COMMUNE : BEAUVILLIERS, LES VILLAGES VOVEENS

REPONSE A L'AVIS DE LA MISSION REGIONALE D'AUTORITE ENVIRONNEMENTALE N°2021-2920 DU 3 DECEMBRE 2021

FEVRIER 2022

LES EOLIENNES CITOYENNES 11
12, RUE MARTIN LUTHER KING
14280 SAINT-CONTEST

Cartographie extrait du plan de zonage secteur centre-ouest (5B.)

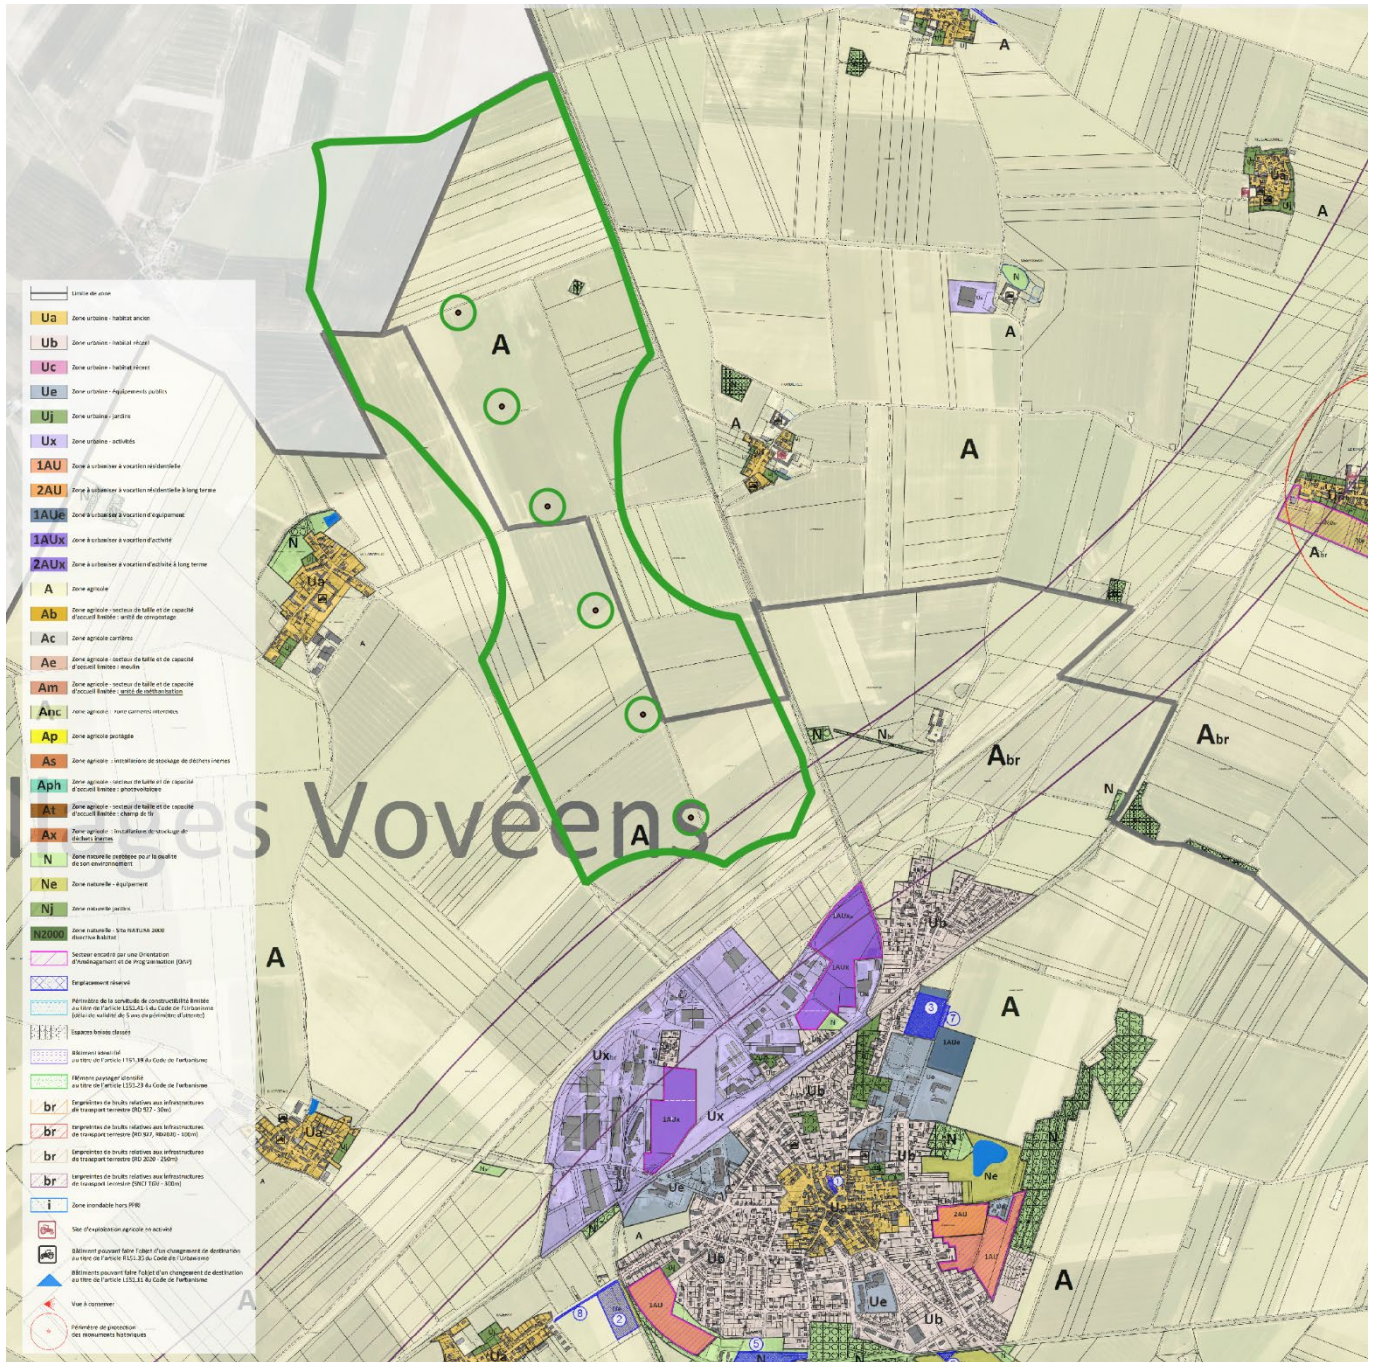
Le dossier déposé ne présente pas les éléments de compatibilité du projet avec les documents d'urbanisme (plan local d'urbanisme (PLU) des communes d'implantation en vigueur et plan local d'urbanisme intercommunal (PLUi) de la communauté de communes Cœur de Beauce en cours d'élaboration).

L'autorité environnementale recommande de compléter le dossier par l'analyse de la compatibilité du projet avec les documents d'urbanisme.

La conformité du projet par rapport aux documents d'urbanisme des communes d'implantation (PLU de Beauvilliers et Les Villages Vovéens) est traitée dans le dossier d'Etude d'impact - Chapitre III-F-4 de la page 135 à la page 142.

La conformité du projet par rapport au PLUi de la Communauté de communes en cours d'élaboration est analysée dans les paragraphes suivants.

La consultation du règlement ainsi que des plans de zonages nous a permis de constater que :

- la zone d'implantation potentielle du projet se situe dans **une zone agricole dites « ZONES A »**.
- **La destination des constructions, usages des sols et nature d'activités** lié au parc éolien projeté concerne la destination « **Équipements d'intérêt collectif et services publics** » et la sous-destination « **locaux techniques et industriels des administrations publiques et assimilés** » qui recouvre les constructions des équipements collectifs de nature technique ou industrielle. Cette sous destination comprend notamment les constructions techniques nécessaires au fonctionnement des services publics, les constructions techniques conçues spécialement pour le fonctionnement de réseaux ou de services urbains, **les constructions industrielles concourant à la production d'énergie.**

Les constructions, usages des sols et nature d'activité à destination de « **locaux techniques et industriels des administrations publiques et assimilés** » qui recouvre **les constructions industrielles concourant à la production d'énergie** sont autorisés sous conditions que les constructions et installations nécessaires aux services publics ou d'intérêt collectif ne sont pas incompatibles avec l'exercice d'une activité agricole, pastorale ou forestière dans l'unité foncière où elles sont implantées et qu'elles ne portent pas atteinte à la sauvegarde des espaces naturels et des paysages.

Le projet éolien « Les Eoliennes Citoyennes 11 » présente un intérêt collectif car il contribuera à la satisfaction d'un besoin collectif ainsi qu'à la mise en valeur de ressources naturelles par sa production d'énergie électrique.

Il est démontré, dans le cadre des études de cette demande d'autorisation environnementale, que les éoliennes ne sont pas incompatibles avec la sauvegarde des espaces naturels et des paysages ainsi qu'à l'exploitation agricole ou forestière des parcelles concernées par l'implantation.
